Krycí list ZBV

Název Stavby dle SoD: II/101 Kladno Název stavebního objektu/provozního souboru (SO/PS): staničení silnice II/101 v km 49,270-50,830	Číslo SO/PS / / pořadí Změny SO/PS: -1	Číslo ZBV: 1
---	--	-----------------

**o projednání ocenění soupisu prací a ceny stavebního objektu/provozního souboru (SO/PS)
pro všechny skupiny - pro ZBV číslo: 1**

II/101 Kladno - vyjádření k oznámení změn stavby - ZBV č. 1

ZAMĚŘENÍ SKUTEČNÉHO PROVEDENÍ STAVBY

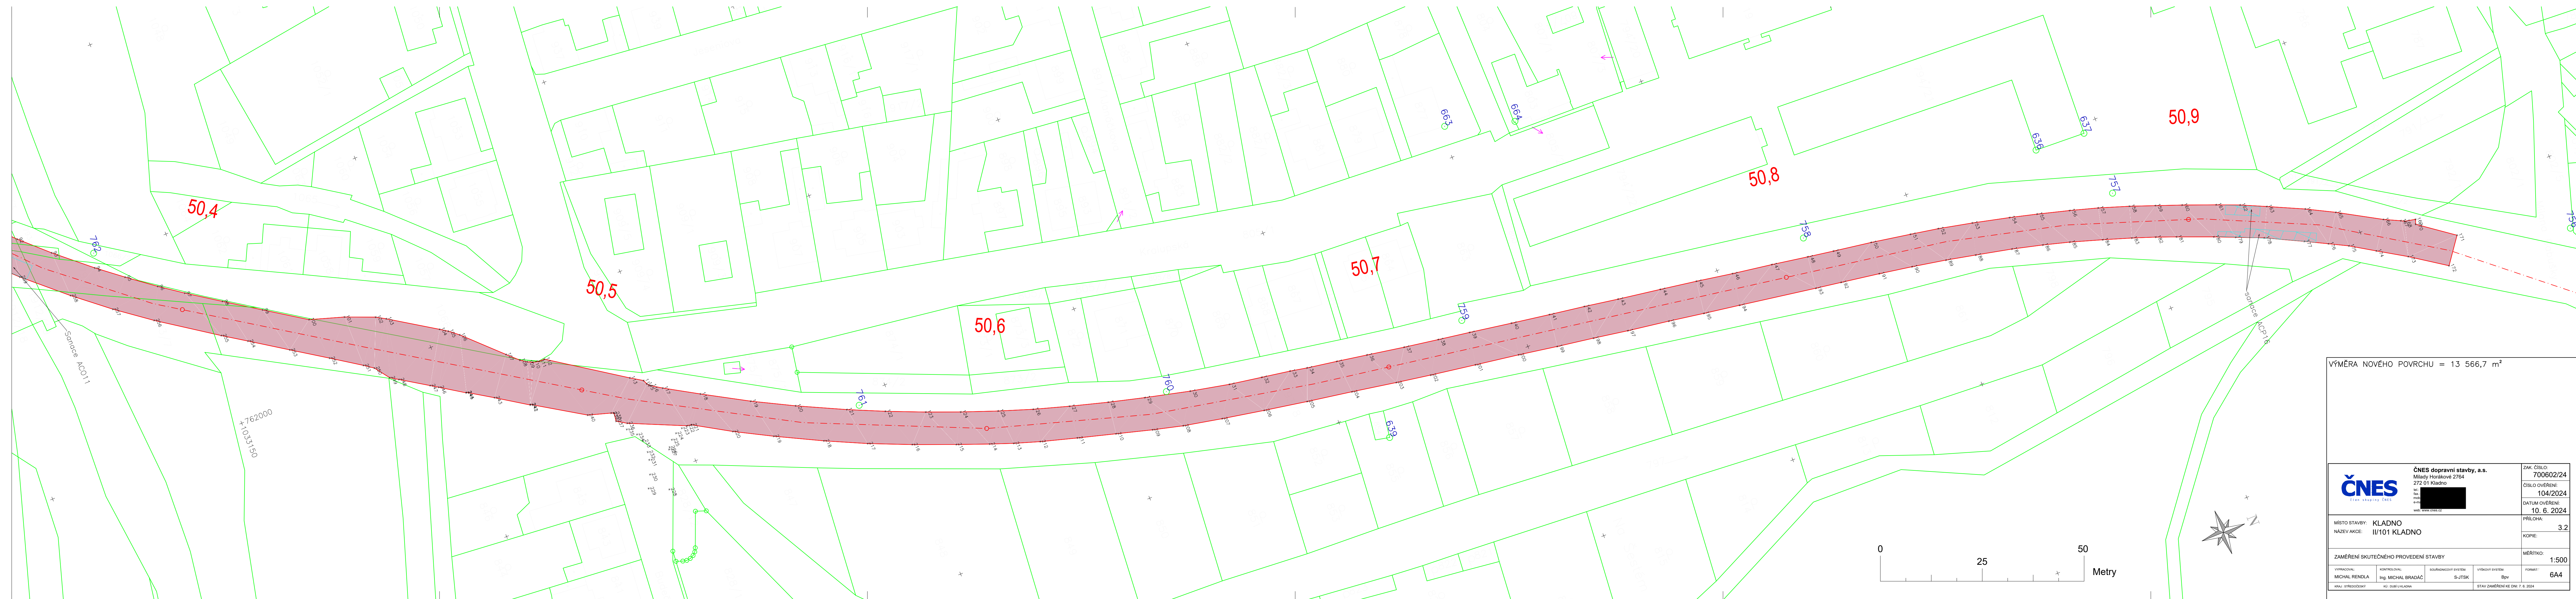
Narovnání dle skutečně provedených prací - Objednatel nepožaduje provedení sanací											
7	56336	VOZOVKOVÉ VRSTVY ZE ŠTĚRKODRTI II. 300mm	m2	300,00	12,00	-288,00	483,33	144 999,00	-139 199,04	0,00	5 799,96	-139 199,04	-96.00%
		ZBV č. 1											
		Narovnání dle skutečně provedených prací - Objednatel nepožaduje provedení sanací											
8	574F46	ASFALTOVÝ BETON MODIFIK PRO PODKLADNÍ VRSTVY ACP 16+, tl. 50mm	m2	300,00	484,40	184,40	282,63	84 789,00	0,00	52 116,97	136 905,97	52 116,97	61.47%
		ZBV č. 1											
		Narovnání dle skutečně provedených prací - po stržení krajnic byla zastřižena vřší výměra pro pokládku asfaltového souvrství (viz doklad č.11 - geodetické zaměření stavby)											
9	572214	SPOJOVACÍ POSTŘÍK ZE SIL. MODIFIK EMULZE DO 0,5KG/M2	m2	27004,00	27 669,10	665,10	12,90	348 351,60	0,00	8 579,79	356 931,39	8 579,79	2.46%
		ZBV č. 1											
		Narovnání dle skutečně provedených prací - po stržení krajnic byla zastřižena vřší výměra pro pokládku asfaltového souvrství (viz doklad č.11 - geodetické zaměření stavby)

10	574D56	ASFALTOVÝ BETON PRO MODIFIK LOŽNÍ VRSTVY ACL 16+, tl. 60mm	m2	13352,00	13 566,70	214,70	200,70	2 679 746,40	0,00	43 090,29	2 722 836,69	43 090,29	1.61%
		ZBV č. 1											
		Narovnání dle skutečně provedených prací - po stržení krajnic byla zastřižena vřší výměra pro pokládku asfaltového souvrství (viz doklad č.11 - geodetické zaměření stavby)											
11	574B34	ASFALTOVÝ BETON MODIFIK PRO OBRUSNÉ VRSTVY ACO 11+, tl. 40 mm	m2	13352,00	13 618,50	266,50	168,61	2 251 280,72	0,00	44 934,57	2 296 215,29	44 934,56	2.00%

VÝMĚRA NOVÉHO POVRCHU = 13 566,7 m²
